Nachfolgend werden die im Rahmen der 1. Planverschickung vom 04.03.2019 eingegangenen Stellungnahmen sowie deren Abwägung dargestellt.

LSBG-Projekt Busbeschleunigung M20, Jahning bis Hebebrandstraße, externer Abwägungsvermerk

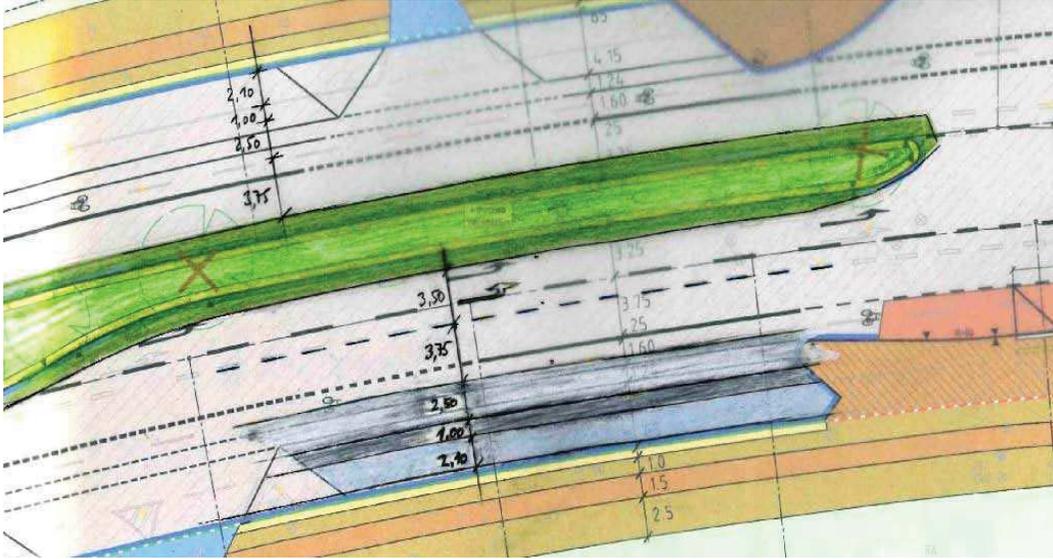
Belegenheit:	Art der Sondernutzung:	Überseering / Ecke Sydneystraße	Litfaßsäule /DSM GmbH Fa. Stroer/seit 2013 abgelaufen	Überseering 18	5 Blumenkübel/ Tchibo GmbH	Überseering 35	Alstergärtner , Alsterdorfer Markt 1, 22297 Hamburg/seit 09.03.17 abgelaufen/Überqueren d. Gehweges	Überseering 45	Fahrradabstellplatz 148 qm / ERGO Lebensversicherung AG/ abgelaufen seit 18.01.2016	Überseering 26	Postablagekasten / Deutsche Post AG	Überseering/New-York-Ring	FGU / Fa. Wall GmbH	Überseering / Manilabrücke	FGU / Fa. Wall GmbH	Überseering Bushaltstelle Überseering West	FGU / Fa. Wall GmbH / Standort nicht näher bezeichnet	Überseering /Bushaltestelle Sydneystraße	FGU / Fa. Wall GmbH	Überseering 15	FGU / Fa. Wall GmbH	Überseering 30	FGU / Fa. Wall GmbH	<p>Den Bedenken wird hinsichtlich des Baumbestandes vollumfänglich entsprochen.</p> <p>Durch die veränderte Planung der Parkstände im Abschnitt Sydneystraße bis Hebebrandstraße werden keine Bäume durch die Straßenbaumaßnahme gefällt.</p>
Belegenheit:	Art der Sondernutzung:																											
Überseering / Ecke Sydneystraße	Litfaßsäule /DSM GmbH Fa. Stroer/seit 2013 abgelaufen																											
Überseering 18	5 Blumenkübel/ Tchibo GmbH																											
Überseering 35	Alstergärtner , Alsterdorfer Markt 1, 22297 Hamburg/seit 09.03.17 abgelaufen/Überqueren d. Gehweges																											
Überseering 45	Fahrradabstellplatz 148 qm / ERGO Lebensversicherung AG/ abgelaufen seit 18.01.2016																											
Überseering 26	Postablagekasten / Deutsche Post AG																											
Überseering/New-York-Ring	FGU / Fa. Wall GmbH																											
Überseering / Manilabrücke	FGU / Fa. Wall GmbH																											
Überseering Bushaltstelle Überseering West	FGU / Fa. Wall GmbH / Standort nicht näher bezeichnet																											
Überseering /Bushaltestelle Sydneystraße	FGU / Fa. Wall GmbH																											
Überseering 15	FGU / Fa. Wall GmbH																											
Überseering 30	FGU / Fa. Wall GmbH																											
			<p><b>Fachamt Management des öffentl. Raumes, Fachbereich Stadtgrün, N/MR3:</b></p> <p><b>Eingriffe ins Straßenbegleitgrün</b></p> <p>Für die Planungsumsetzung sollen laut vorgelegter Planung zwischen Sydneystraße und Hebebrandstraße im Mittelstreifen des Überseeringes 10 Bäume gefällt werden. Bei eingehender Betrachtung der Planung kommt MR3 auf eine Anzahl von 28 Bäumen. Die den Mittelstreifen des Überseeringes prägende Rotahornpflanzung (Acer platanoides ‚Schwedleri‘) ist integraler Bestandteil des denkmalgeschützten Ensembles City Nord. Die Bäume sind ebenso Denkmalsubstanz wie die geschützten Radwege in den Nebenflächen und unterliegen dem Umgebungsschutz. Eine Trennung von Tiefbauflächen und Grünanlagen war von den Urhebern des Außenraumkonzepts der City Nord nicht vorgesehen, die Bereiche wurden bis ins letzte Detail übergreifend als Ganzes betrachtet. Der Gartenarchitekt Günther Schulze (1927-1994) hat die im Straßenverlauf geschwungene aufgelockerte Reihung der Rotahornhaine im Mittelstreifen in bewusstem gestalterischen und farblichen</p>

Lfd. Nr.	Beteiligte Stelle/Träger	Antwort ja / nein	Stellungnahme	Abwägungsergebnis
			<p>Kontrast zu den streng formalen Platanenrastern und Achsen der Grünzüge und privaten Freiflächen konzipiert. Es handelt sich daher um keine zufällig angeordnete Baumpflanzung, vielmehr sind die Rotahornhaine, ebenso wie die Platanenraster, als Leitbaumarten fester Bestandteil des Gestaltungskonzeptes City Nord und somit gegen Eingriffe tabu.</p>

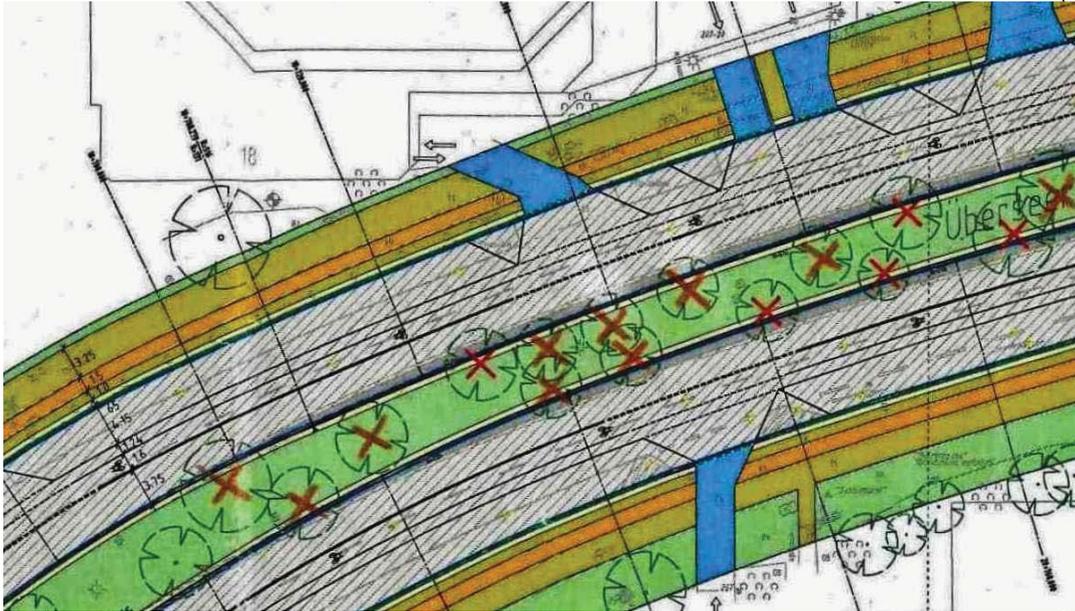
Lfd. Nr.	Beteiligte Stelle/Träger	Antwort ja / nein	Stellungnahme	Abwägungsergebnis
			<p>Das Straßenbegleitgrün des Überseerings durchdringt als geschwungenes, aufgelockertes Band die streng formalen Raster der City Nord.</p> <p>Auch aus ökologischen und klimatologischen Gründen ist die Planung obsolet. Eine klimagerechte, nachhaltige Landschaftsarchitektur, Stadt- und Verkehrsplanung sieht entschieden anders aus. Es ist sachlich nicht zu begründen, warum in einem so weiträumigen Straßenraum allein im Nordabschnitt ohne Not 28 gesunde Straßenbäume geopfert werden sollen. Die Standorte müssen vollständig erhalten werden, eine Entnahme würde dem Ensemble in seiner Gestalt sowie dem Naturhaushalt schweren Schaden zufügen und allen stadtklimatologischen Optimierungsbemühungen zuwider laufen. Offenkundig sind sich die Planer der Auswirkung ihrer Planung nicht bewusst, ein erneutes Zeugnis für die Notwendigkeit, derartige Verkehrsplanungen von Anfang an mit Baumgutachter und Gartenarchitekt zu begleiten.</p>  <p>Abb. 3: Überseeringquerschnitt auf Höhe Halifaxweg: Musterbeispiel einer großzügig bemessenen Erschließungsstraße. Die Proportionen des Straßenraumes sollten, auch im Verhältnis zu den Kubaturen des baulichen Umfeldes, gewahrt werden. Die Ahornpflanzung der Mittelinsel gliedert den Straßenraum. Der Anpassungsdruck im Straßenbegleitgrün des nördlichen Mittelstreifens (Lageplan Blätter 3+4) entsteht maßgeblich durch die Absicht, Schrägparkplätze anlegen zu wollen. Es ist bekannt, dass in der City Nord ca. 13.000 private Stellplätze mit einem schlechten Ausnutzungsgrad vorhanden sind. Daher besteht keine ersichtliche Notwendigkeit, jetzt die</p>

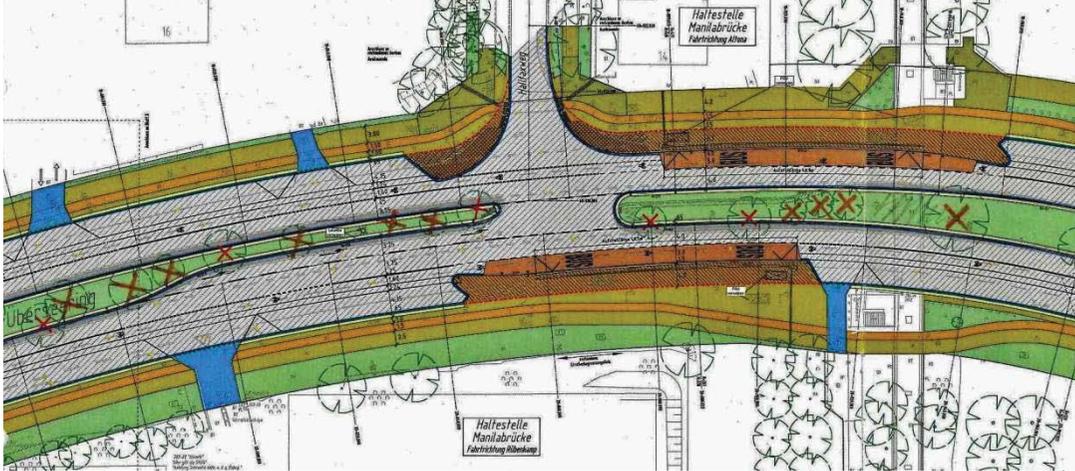
Lfd. Nr.	Beteiligte Stelle/Träger	Antwort ja / nein	Stellungnahme	Abwägungsergebnis
			<p>Parkraumkapazität im Straßenraum mit raumgreifenden Schrägstellplätzen zu erweitern und dafür derart immense Folgeschäden in Kauf zu nehmen. Ein übergeordnetes öffentliches Interesse, das derartige Eingriffe rechtfertigen könnte, ist nicht gegeben. Die Parkplätze in Längsaufstellung sollten beibehalten werden.</p>  <p>Abb. 4: Alternativer Querschnitt mit 2,10 m Längsparken, großzügigem Sicherheitstrennstreifen von 1,00 m und 2,50 m breitem Radfahrstreifen, 3,75 m Fahrbahnbreite sowie Linksabbiegerspur mit ca. 3,50 m in der vorhandenen Profilbreite. Die Bordanlage der Mittelinsel müsste nicht verändert werden, der großzügig bemessene Mittelstreifen könnte erhalten bleiben.</p> <p><b>Aufgrund der beschriebenen Unverträglichkeiten muss die Planung umfassend geändert werden. Erklärtes Ziel muss sein, den Baumbestand vollständig zu erhalten.</b></p> <p>Dazu ergänzend die folgenden Detailerläuterungen:</p> <p><b>Lageplan Blatt 0</b></p> <p>Die Neuanlage des westlichen Radweges an der Einmündung Jahning muss baumpflegerisch begleitet werden. Alte Pflasterbeläge des Bestandsradweges vor den Bäumen Nr. U003-145 bis U003-189 dürfen aufgrund von Wurzelaktivität der benachbarten Platanenreihe nicht maschinell aufgenommen werden.</p>

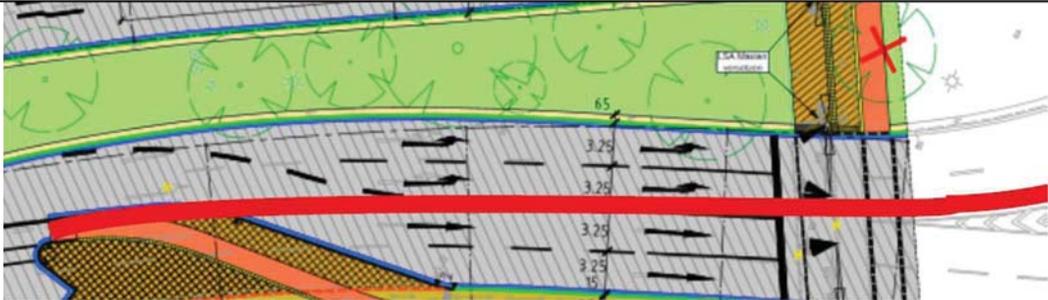
Lfd. Nr.	Beteiligte Stelle/Träger	Antwort ja / nein	Stellungnahme	Abwägungsergebnis
29	VHH Betriebshof Schenefeld	nein		
30	VHH Betriebshof Bergedorf	nein		
31	Ingenieurbüro LOOS-STUEMUND	./.		
32	Taxenverbände	nein		
33	Werbeträger	Ja	<p><b><u>WALL GmbH</u></b></p> <p><b><u>Blatt 0.</u></b>  <b>1. FGU15124, Hst. Überseering (West) Fahrtrichtung New-York-Ring</b>                      Mit der Versetzung unseres Fahrgastunterstandes zum neuen Standort sind wir einverstanden.                      Bitte planen Sie hier einen FGU mit Werbeträger ein.                      4000 x 1550 mm mit 1 x 0,800 m Seitenscheibe</p> <p><b><u>Blatt 1.</u></b>  <b>1. FGU15008, Hst. New-York-Ring Fahrtrichtung Jahning</b>                      Mit der Versetzung unseres Fahrgastunterstandes zum neuen Standort sind wir grundsätzlich einverstanden, planen Sie diesen jedoch bitte näher am neuen (s. Planausschnitt) Abfahrtsbereich ein.                      Darüber hinaus bitten wir am neuen Standort folgende Abstandsmaße einzuplanen:                      H-Mast/WT ca. 1,50 m                      Dach/Bord ca. 2,00 m                      Bitte planen Sie hier einen FGU mit Werbeträger ein.                      4000 x 1550 mm mit 1 x 0,800 m Seitenscheiben</p> <p><b>2. FGU15011, Hst. New-York-Ring Fahrtrichtung Hebebrandstraße</b>                      Mit der Versetzung unseres Fahrgastunterstandes zum neuen Standort sind wir grundsätzlich einverstanden, planen Sie diesen jedoch bitte näher am neuen (s. Planausschnitt) Abfahrtsbereich ein.                      Darüber hinaus bitten wir am neuen Standort folgende Abstandsmaße einzuplanen:                      H-Mast/WT ca. 1,50 m                      Dach/Bord ca. 2,00 m                      Bitte planen Sie hier einen FGU mit Werbeträger ein.                      4000 x 1550 mm mit 1 x 0,800 m Seitenscheiben</p> <p><b><u>Blatt 2.</u></b>  <b>1. FGU15007, Hst. Sydneystraße Fahrtrichtung Jahning</b>                      Mit der Versetzung unseres Fahrgastunterstandes zum neuen Standort sind wir einverstanden..                      Bitte planen Sie hier einen FGU mit Werbeträger ein.                      4000 x 1550 mm mit 1 x 0,800 m Seitenscheiben</p> <p><b>2. FGU15125, Hst. Sydneystraße Fahrtrichtung Hebebrandstraße</b>                      Mit der Versetzung unseres Fahrgastunterstandes zum neuen Standort sind wir einverstanden..                      Bitte planen Sie hier einen FGU mit Werbeträger ein.                      4000 x 1550 mm mit 1 x 0,800 m Seitenscheiben</p>	<p>Die geplanten Standorte und Abstände entsprechen den Anforderungen. Die Darstellung der Fahrgastunterstände wird ergänzt.</p>
